**Avis délibéré de la mission régionale d'autorité environnementale sur le programme d'aménagement touristique durable - réaménagement des secteurs du Mont-Chéry et de la Rosta porté par SoleGets sur la commune des Gets  
(74)**

**Avis n° 2026-ARA-AP-2055-N15608**

**Avis délibéré le 19 mai 2026**

Figure 2: Domaine skiable Les-Gets - Morzine (site internet des [Gets](#) et identification des opérations précédentes dont la MRAe et l'Autorité en charge de l'examen au cas par cas ont été saisies – en rouge : localisation de la présente opération)

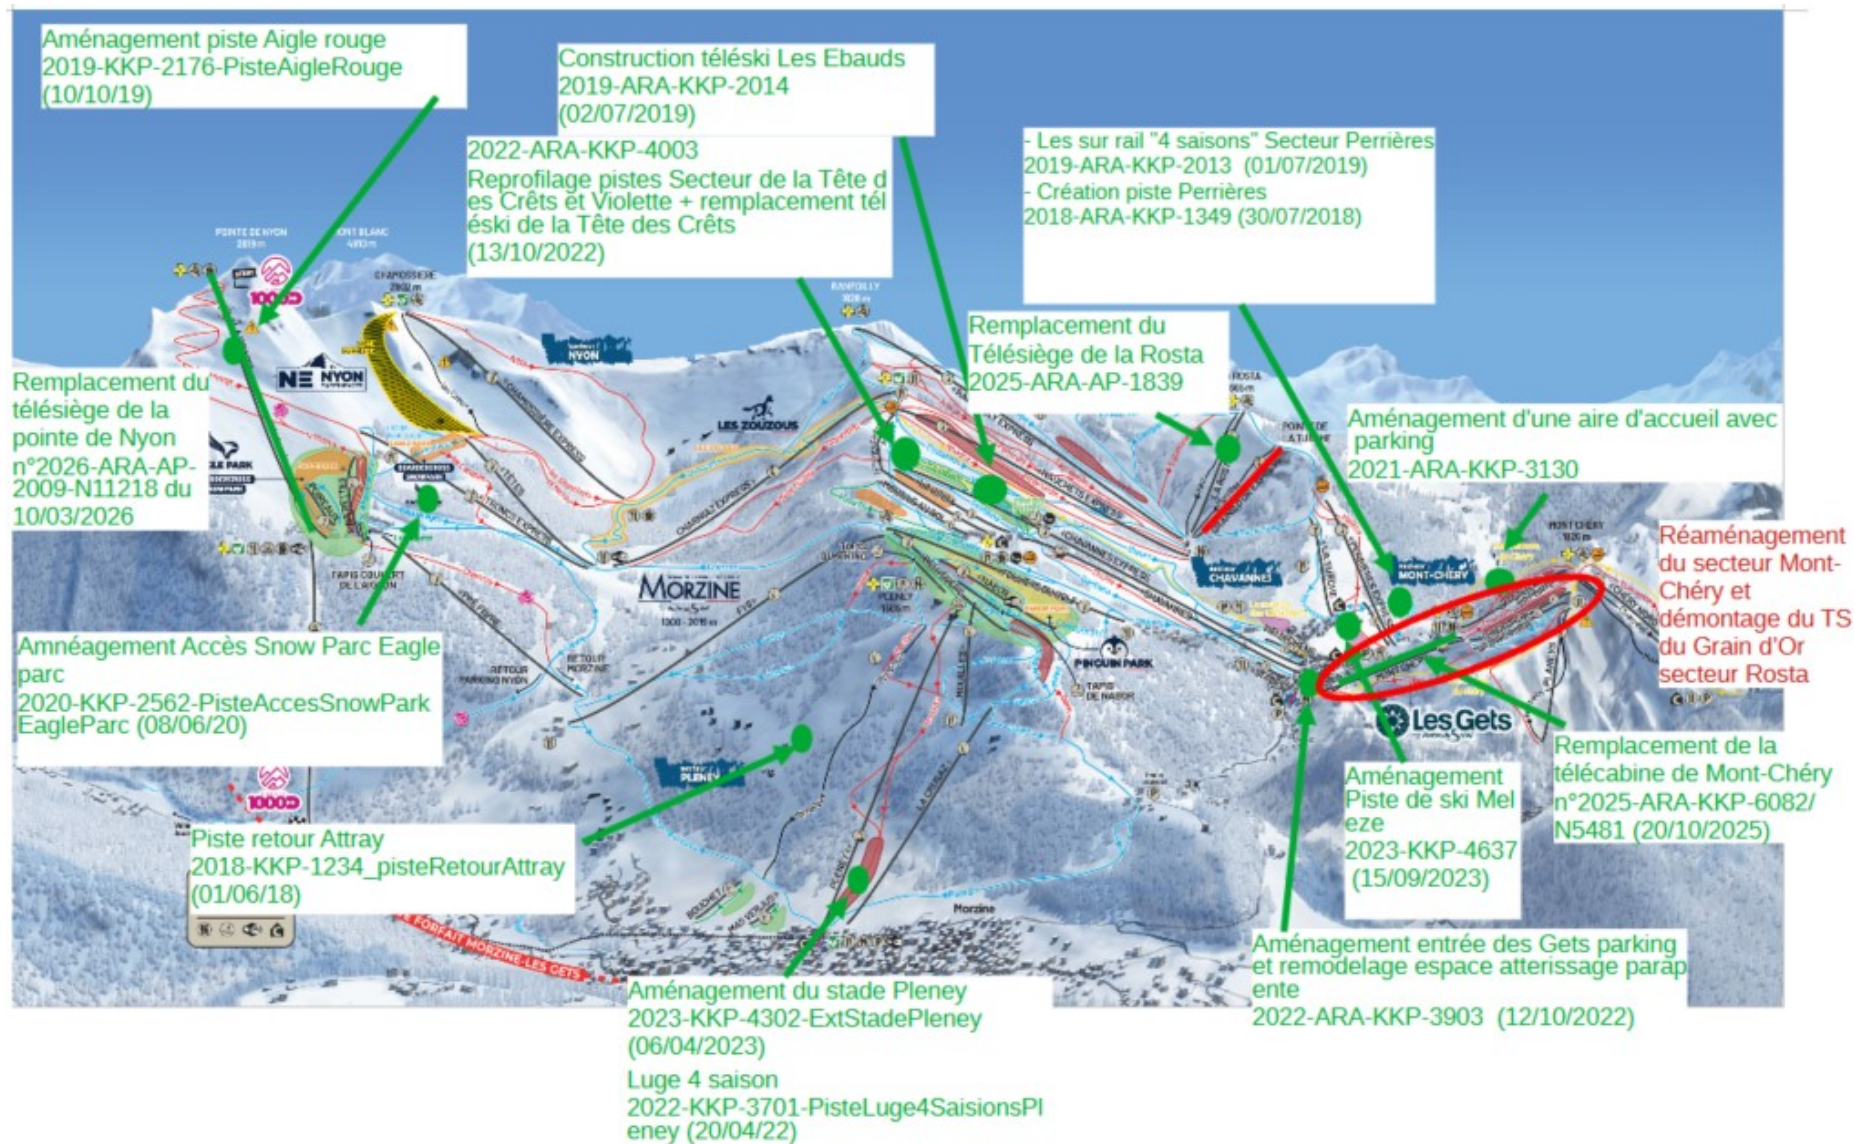
Les volumes de déblais/remblais de l'opération de remplacement de la télécabine du Mont-Chéry restent à présenter. Le dossier indique des surfaces de défrichage différentes pour l'opération de remplacement de la télécabine du Mont-Chéry (1 575 m<sup>2</sup> p.91 de l'étude d'impact et 2 300 m<sup>2</sup> en p.314). Ce point est à préciser.

- **de présenter toutes les caractéristiques des opérations, y compris les volumes de terrassements nécessaires au remplacement de la télécabine du Mont-Chéry et de préciser les surfaces de défrichement ;**
- **d'intégrer dans le planning prévisionnel des travaux, les opérations de démontage du télésiège des « Grains d'Or », la reprise de piste de la Renardière et du déplacement du réseau de neige de culture ;**
